Mediante la presente se envía documentación que contiene Informe Técnico DRCC-II0-149-2023, de Inspección y Evaluación del Estudio de Impacto Ambiental Categoría II, del proyecto “PH. LA FORESTA.”, cuyo promotor es **SOCIEDAD URBANIZADORA DEL CARIBE, S.A**, a desarrollarse en la Vía Interamericana Ciudad Santa Mónica, corregimiento Chirú, distrito de Antón, provincia de Coclé.

**INFORME TÉCNICO DE INSPECCIÓN**  
**DRCC-IIo-149-2023**

<b>Proyecto:</b>	PH LA FORESTA.
<b>Promotor:</b>	SOCIEDAD URBANIZADORA DEL CARIBE, S.A.
<b>Categoría:</b>	I
<b>Consultores ambientales:</b>	GRUPO MORPHO S.A ALICIA VILLALOBOS Y OLGA BATISTA.
<b>Localización del proyecto:</b>	SECTOR DE VÍA INTERAMERICANA, CORREGIMIENTO DE EL CHIRÚ, DISTRITO DE ANTÓN, PROVINCIA COCLE.
<b>Fecha de inspección:</b>	25 DE MAYO DE 2023.
<b>Fecha de informe:</b>	26 DE MAYO DE 2023.
<b>Participantes:</b>	<ul style="list-style-type: none"><li>• Yarianis Santillana Macías-MiAMBIENTE- Coclé.</li><li>• Georgia Jaramillo-MiAMBIENTE-Coclé.</li><li>• Rubén Correa- Agencia Antón-MiAMBIENTE-Coclé.</li><li>• Brian Bosques-Municipio de Antón.</li><li>• Olga Batista-Consultor Ambiental.</li><li>• Bladimir Rodríguez-Promotora.</li></ul>

**Foto 1, 2, 3 y 4 Planta de tratamiento de Aguas Residuales existente a la cual se conectara el proyecto propuesto. Al momento de la inspección se evidencio malos olores y espuma en la descarga y cuyo punto de descarga es la quebrada Hamaca.**

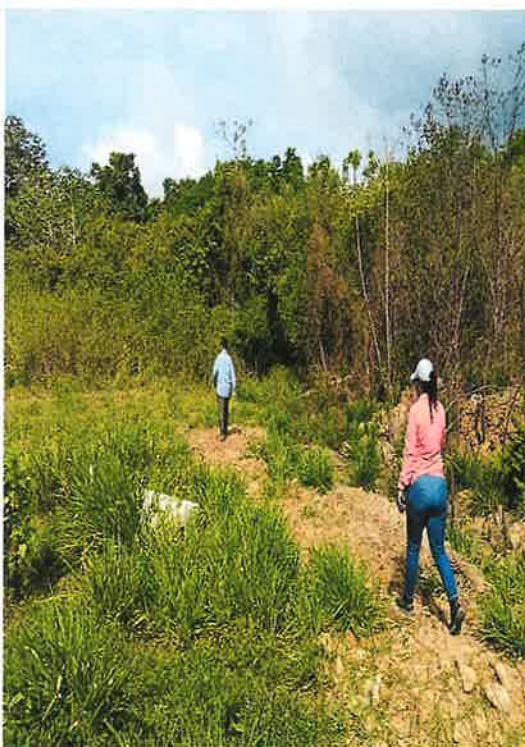
Al momento de la inspección se evidencio que la Planta de Tratamiento de Aguas Residuales a la que el proyecto se conectara está generando malos olores y espuma, dicha planta hace su descarga a la Quebrada Hamaca la cual hace su recorrido por otras fincas y se une al Rio Chico cuyas aguas son utilizadas para el cultivo de arroz.

- Presentar Memoria Técnica de la Planta de Tratamiento de Aguas Residuales existente debidamente firmada y sellada por una persona idónea.
- El promotor deberá presentar la caracterización de las aguas y permiso de descarga de las aguas de la Planta de tratamiento de Aguas residuales existente como fiel cumplimiento de la norma para conectarse a la planta existente. y/o de lo contrario tramitar los trámites correspondiente para una nueva planta.
